Antwoorden op gestelde vragen tijdens informatiebijeenkomst Buitenpoort Parkrijk 29-04-2021

Versie: 7 juni 2021

Wat wordt de hoogte?

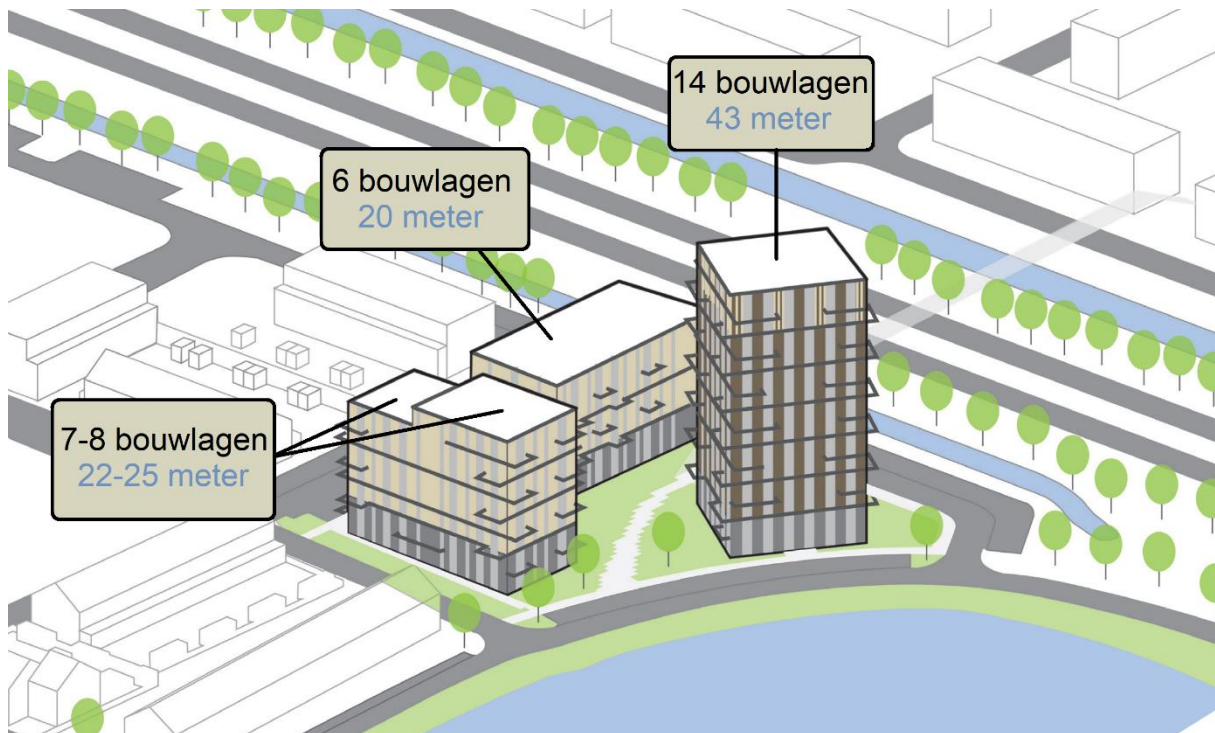
Vraag (1): Hoe hoog wordt het torentje en het gebouwtje?

Vraag (2): Hoe hoog wordt het appartementencomplex?

Vraag (3): Wij hebben begrepen dat er een mogelijkheid is dat de toren maximaal kan worden uitgebreid tot 42 meter. Is dit op deze tekeningen het geval?

Vraag (4): Worden alle Parkwachters 12 hoog?

Antwoord: De gebouwen krijgen een hoogte van: 43 meter (Parkwachter, hoogste toren), 20 meter (zorggebouw) en 22-25 meter (deels 7 en deels 8 woonlagen hoog). De hoogtes zijn weergegeven in de onderstaande afbeelding. Deze hoogtes zijn ook opgenomen op de verbeelding van het bestemmingsplan, en worden daarmee juridisch geborgd.
